## 公開質問状 ⑤

松山市長 野志克仁 様

熱海土石流原因究明プロジェクトチーム  
清水 浩  
〇〇〇-〇〇〇〇-〇〇〇〇  
shimizu@cim-tech.jp

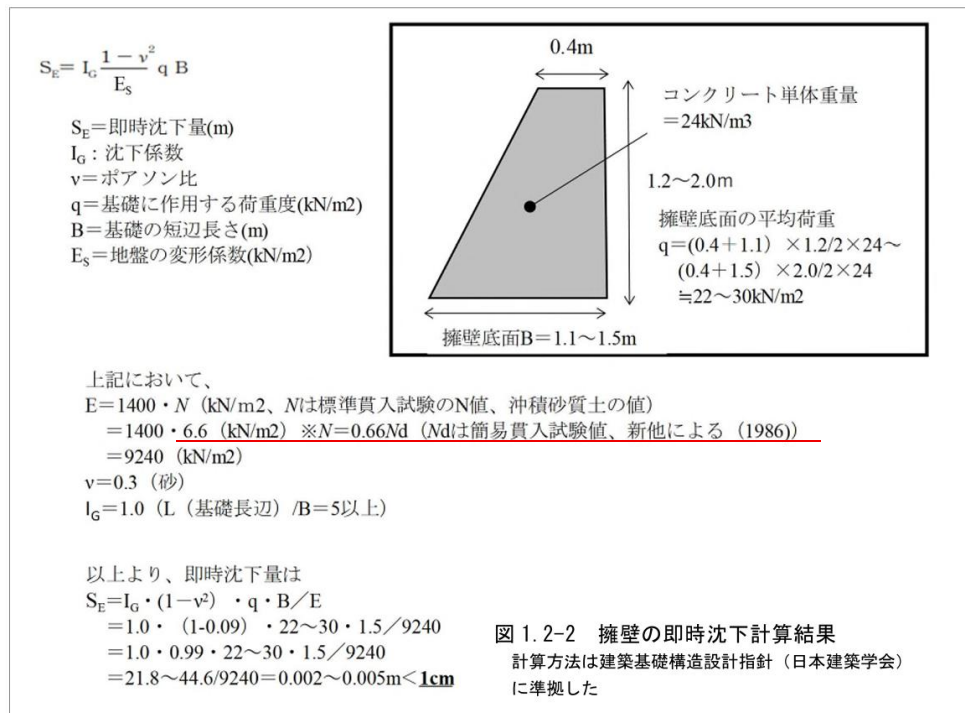
しかし、同表「砂質地盤—中位なもの」に示されるN値の目安（20～30）に対し、公開質問状③で示された第3回の技術検討委員会資料によれば、Nd値10の換算N値は（6.6）とされています。

したがって、この値は解表4-8の「砂質地盤—中位なもの」を大きく下回っており、同表を適用することの妥当性に疑問があると考えます。

- 5-1 「5-3-4 背面盛土及び基礎地盤を含む全体としての安定性の検証」に示されている法面上部の安定性の検証結果をお示しください。
- 5-2 指針 P119 解表 4-8（指針 P69）を用いる場合の条件に示されている、（解 5-14）、（解 5-15）、（解 5-16）の計算結果をお示しください。
- 5-3 第3回の技術検討委員会資料換算 N 値は「6.6」である一方、解表 4-8「砂質地盤—中位なも」の N 値の目安は「20～30」とされています。  
このように目安を大きく下回っている点を踏まえ、解表 4-8「砂質地盤 — 中位なもの」を採用する妥当性についてお答えください。
